BARRAGE A CLAPETS DE PEZENS – RETABLISSEMENT DE LA CONTINUITÉ ECOLOGIQUE SUR LE FRESQUEL.

DECLARATION D'INTERET GENERAL ET DOSSIER D'AUTORISATION ENVIRONNEMENTALE AU TITRE DES ARTICLES L. 214-1 A L. 214-6 DU CODE DE L'ENVIRONNEMENT.

RAPPORT D'ENQUETE PUBLIQUE – CONCLUSIONS ET AVIS DU COMMISSAIRE ENQUETEUR

ENQUETE PUBLIQUE
du 03 mai 2021 AU 02 juin 2021.

ANNEXE - SCHEMA REPRESENTANT LES VARIATIONS DU NIVEAU DU PLAN D'EAU ET DES OUVRAGES AVANT ET APRES TRAVAUX

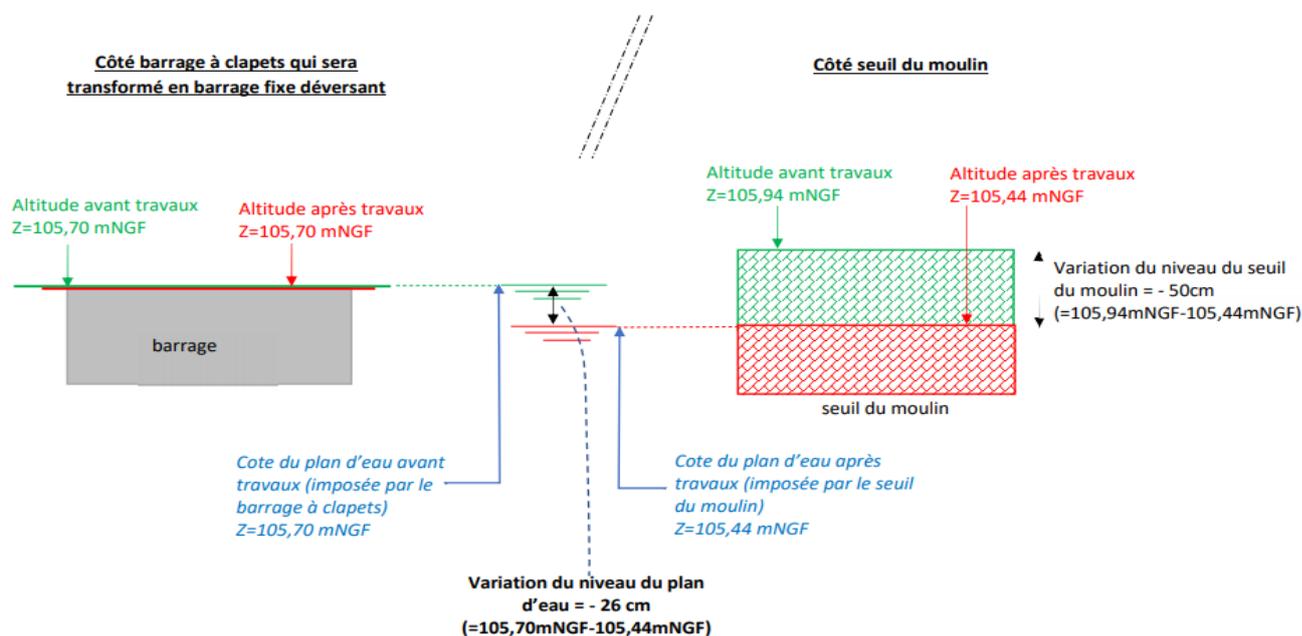
CE.1. Le seuil de la chaussée du moulin va être abaissé de 50 cm. Le dossier, en p.26, marque un abaissement du plan d'eau de 25 cm au droit du barrage à clapet. Pourquoi cette différence ?

Un schéma fourni en annexe explicite les données ci-dessous.

En situation avant travaux, le seuil de la chaussée du moulin (Z=105,94mNGF) est plus haut que le seuil des clapets (Z=105,70mNGF). La cote du plan d'eau est imposée par le barrage à

clapets : l'eau déverse en premier par-dessus les clapets. Après les travaux et abaissement de 50 cm de la chaussée du moulin, c'est le seuil du moulin qui imposera la cote du plan d'eau ($Z=105,94\text{mNGF} - 0,50\text{m} = 105,44\text{mNGF}$).

L'abaissement du niveau du plan d'eau correspond donc à : « niveau des clapets avant travaux $Z=105,70\text{mNGF}$ » - « niveau de la chaussée du moulin après travaux $Z=105,44\text{mNGF}$ » = 0,26m. L'abaissement du plan d'eau sera donc de 26cm.
